Réponse au courrier IC2200510 du 11/03/2022

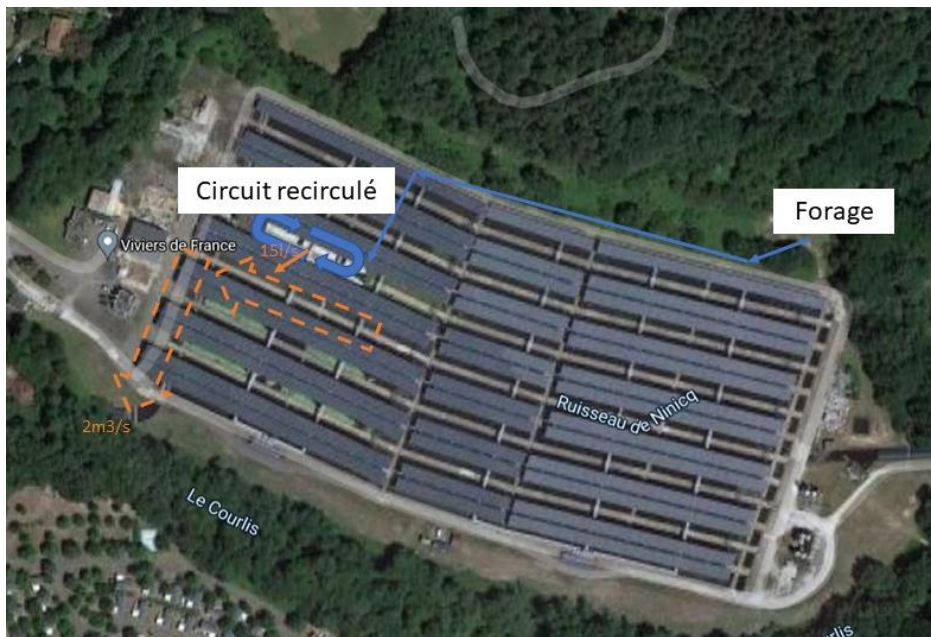
- **Le dossier doit être complété par des plans et schémas afin de préciser le circuit d'utilisation de l'eau pompée et son rejet final.**

- **Le dossier ne traite pas des rejets occasionnés par les prélèvements effectués dans la nappe et transitant par la pisciculture. De manière plus générale, le volet "qualité des eaux rejetées" doit figurer dans l'étude d'incidence.**

Le débit pompé au forage est conduit jusqu'au circuit recirculé par une canalisation isolée des autres réseaux d'eau de la pisciculture. L'eau est ensuite utilisée et recirculée au sein du circuit qui a été construit à partir d'ancien bassins du circuit ouvert.

Un volume équivalent au débit entrant dans le circuit en sort, par surverse et dans le rejet des filtres mécaniques (l'eau des boues). Ces rejets rejoignent un bassin de décantation.

Comme indiqué sur le schéma ci-dessus, les rejets du circuit recirculé sont de 15l/s. Ces 15l/s sont rejetés dans un bassin de décantation de la pisciculture afin de permettre une décantation des matières en suspension. Ces rejets après passage en bassin de décantation sont rejetés dans le canal de sortie de la pisciculture et sont donc dilués dans les 2m³/s qui sortent de cette dernière. Ils sont traités dans le dossier de renouvellement ICPE de la pisciculture du Courlis qui respecte ses normes de qualité d'eau comme cela a été détaillé durant la démarche de renouvellement de l'arrêté (CF analyses actualisées en pièce jointe).
